Naturschutzbund Deutschland (NABU)

Bund für Umwelt und Naturschutz Deutschland (BUND)

16.09.12

Stellungnahme zum Planfeststellungsverfahren für den geplanten Bodenabbau im Trocken- u. Nassabbauverfahren in Vierhöfen

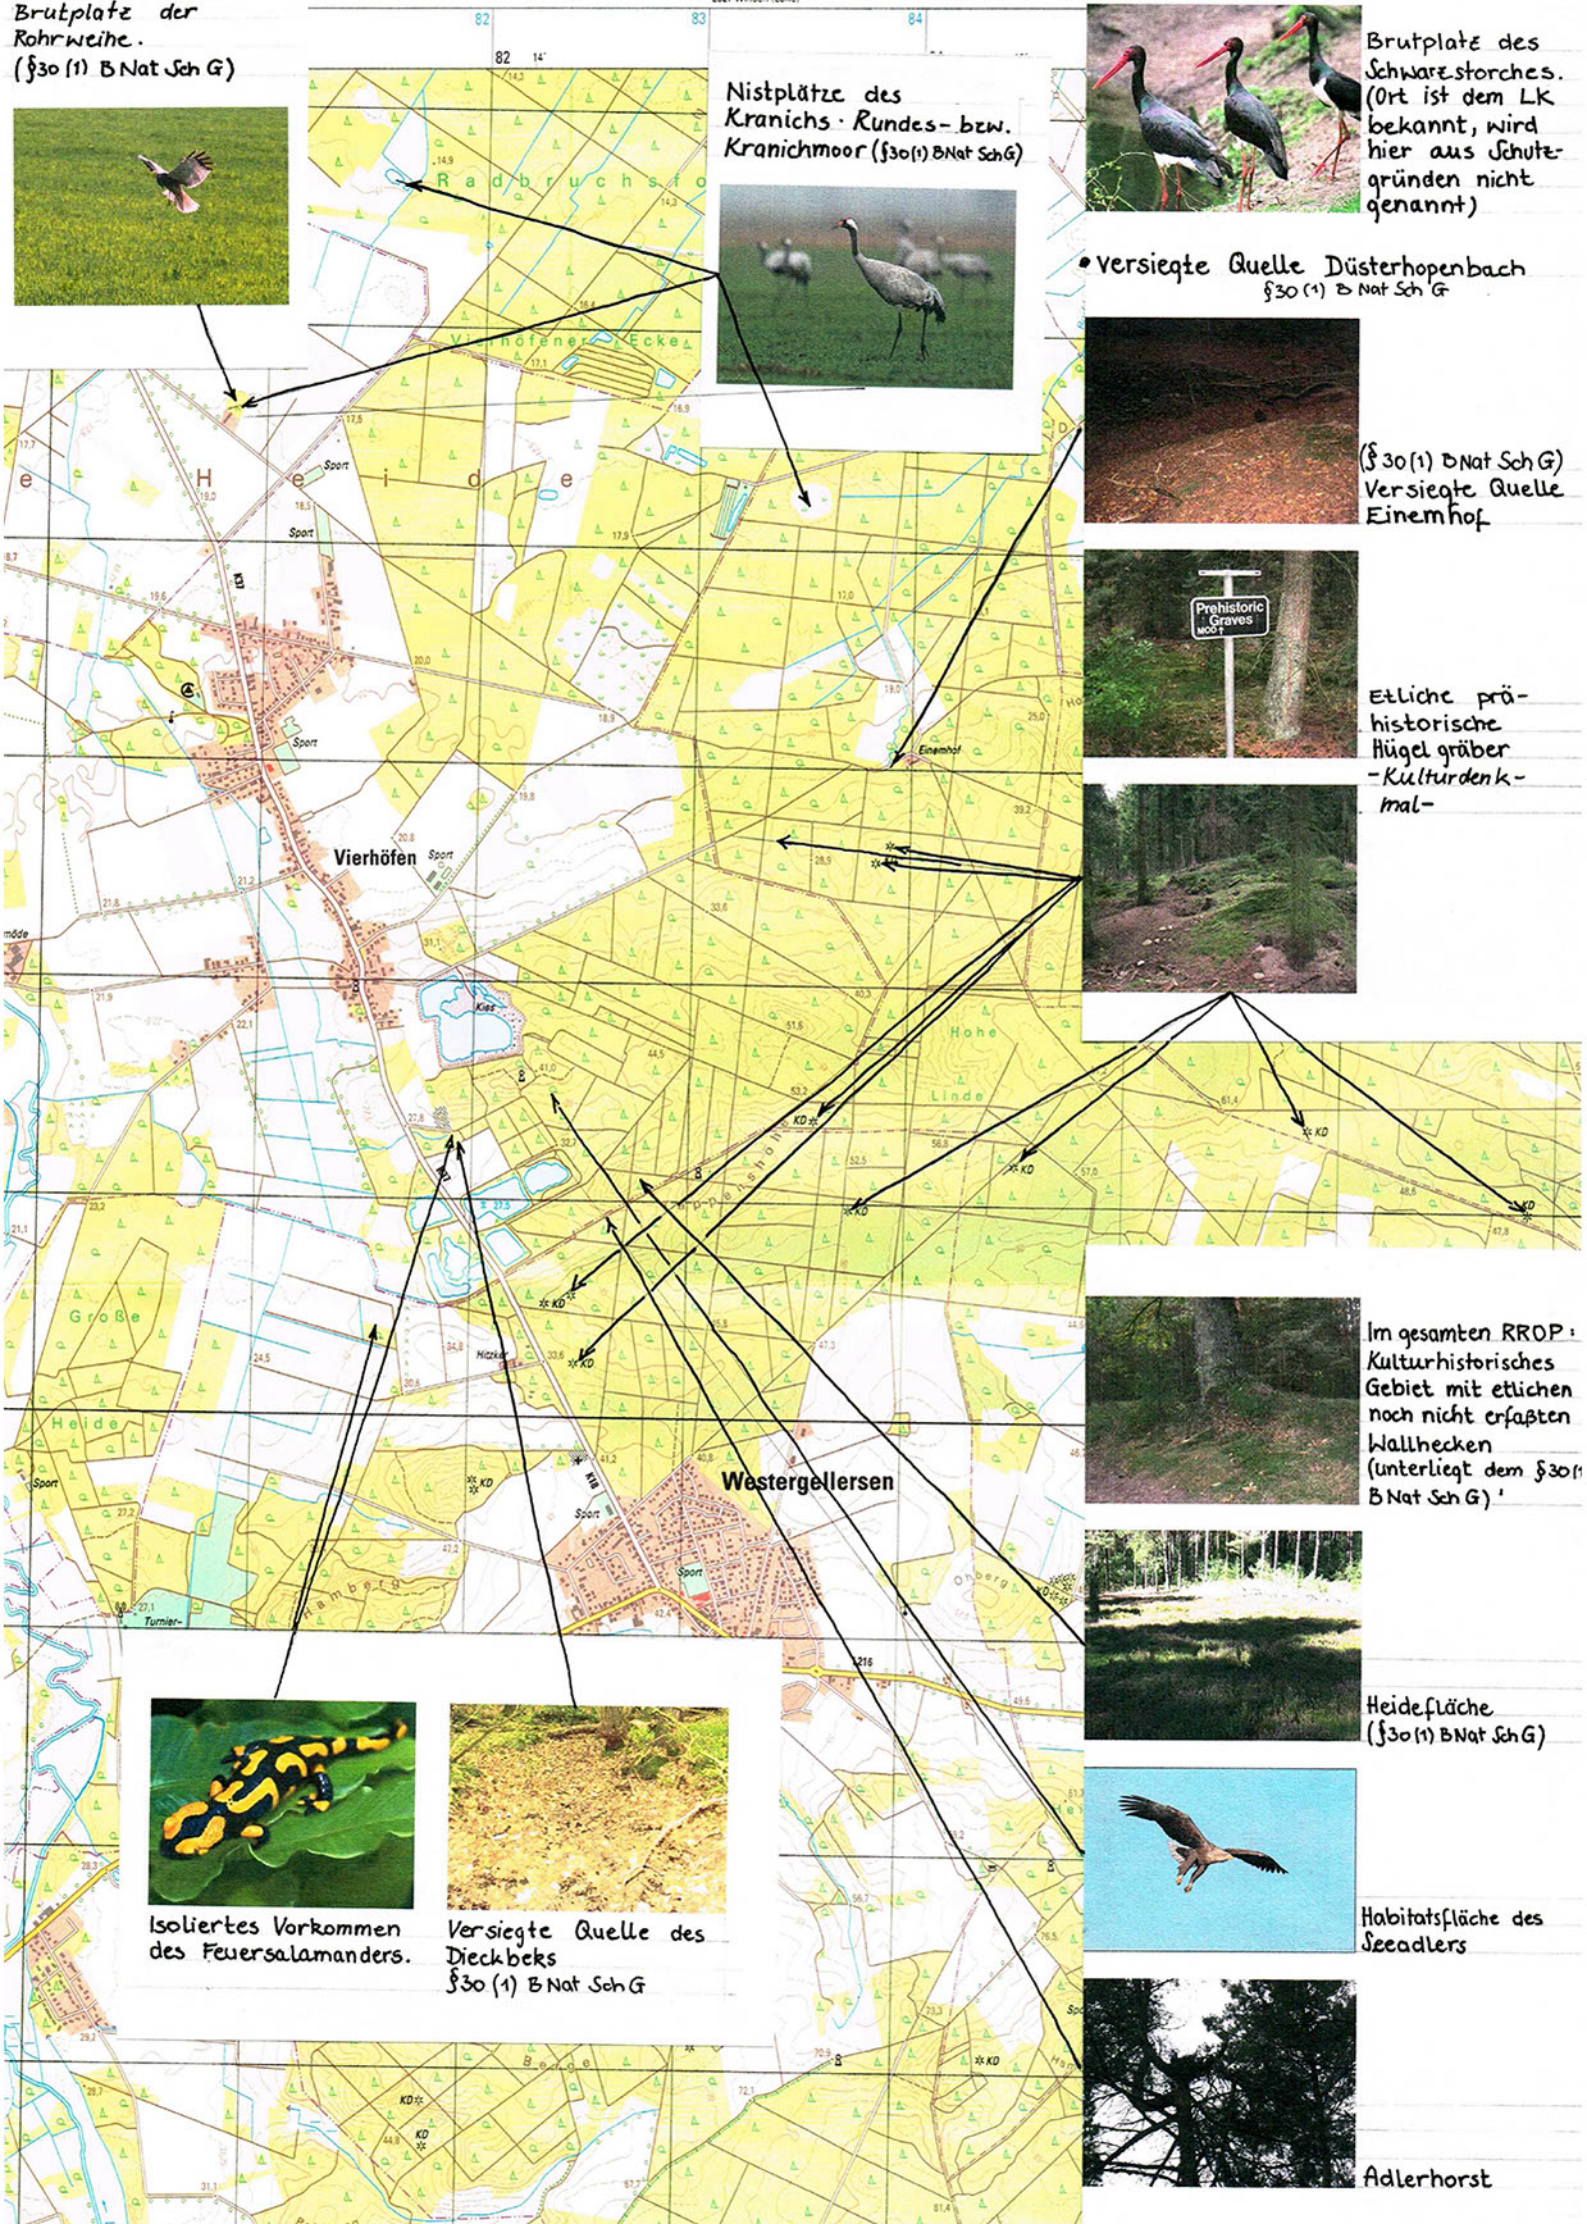
Brutplatz der Rohrweih.
(§30 (1) B Nat Sch G)

Nistplätze des Kranichs - Rundes- bzw. Kranichmoor (§30(1) B Nat Sch G)

• versiegt Quelle Düsterhopenbach §30 (1) B Nat Sch G

(§30(1) B Nat Sch G) Versiegt Quelle Einemhof

Etliche prä-historische Hügelgräber - Kulturdenkmal-

Isoliertes Vorkommen des Feuersalamanders.

Versiegt Quelle des Dieckbeks §30 (1) B Nat Sch G

Im gesamten RROP: Kulturhistorisches Gebiet mit etlichen noch nicht erfassten Wallhecken (unterliegt dem §30(1) B Nat Sch G)

Heidefläche (§30(1) B Nat Sch G)

Habitatsfläche des Seeadlers
